改善箇所説明図 ①

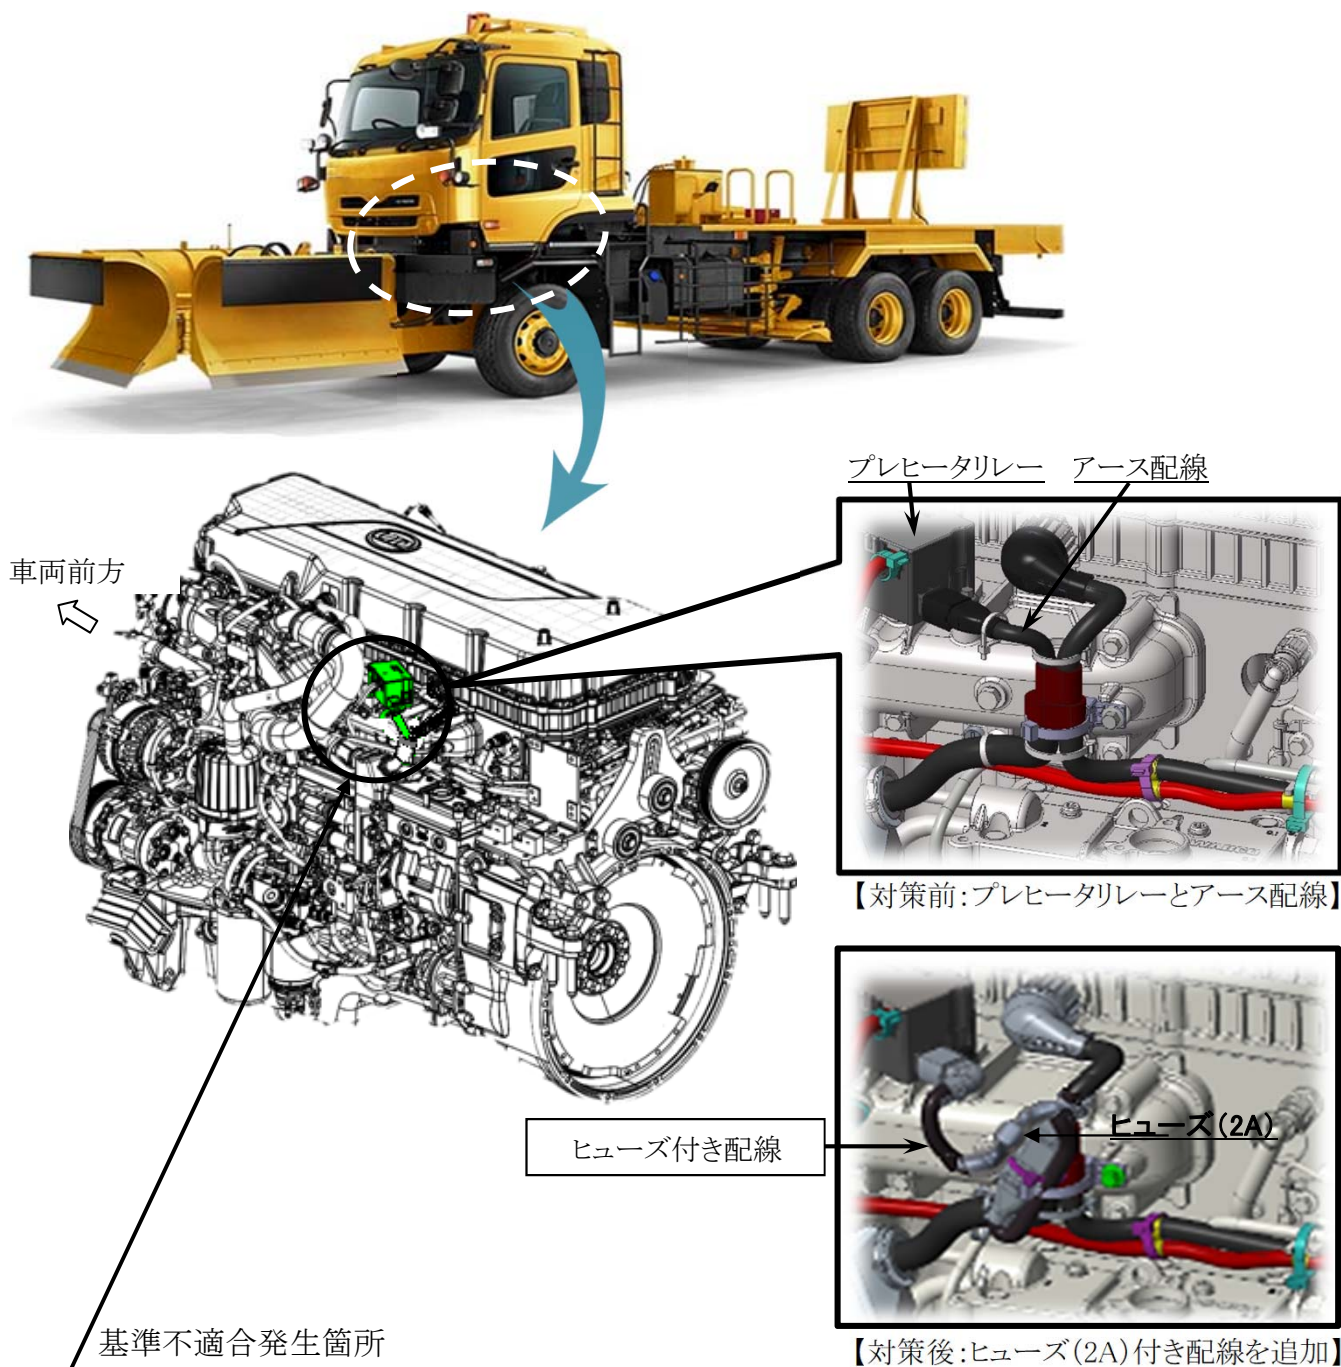
原動機の冷間時に始動性を補助する吸入空気予熱装置において、プレヒーターリレーの防水・防錆加工時の脱泡が不十分なため、希に気泡が回路基板上に残存し、温度上昇によって気泡内で微少なガスが発生することがある。そのため、ガスによる化学変化により当該リレー回路が短絡し、常時通電状態となり、警告が表示され、最悪の場合、プレヒーターリレーが過熱して焼損・火災に至るおそれがある。

全車両、当該リレーのアース配線にヒューズ(2A)付き配線を追加する。なお、配線の追加後に警告表示が出た場合は、プレヒーターリレーを新品に交換する。

注：□ は追加する部品を示す。
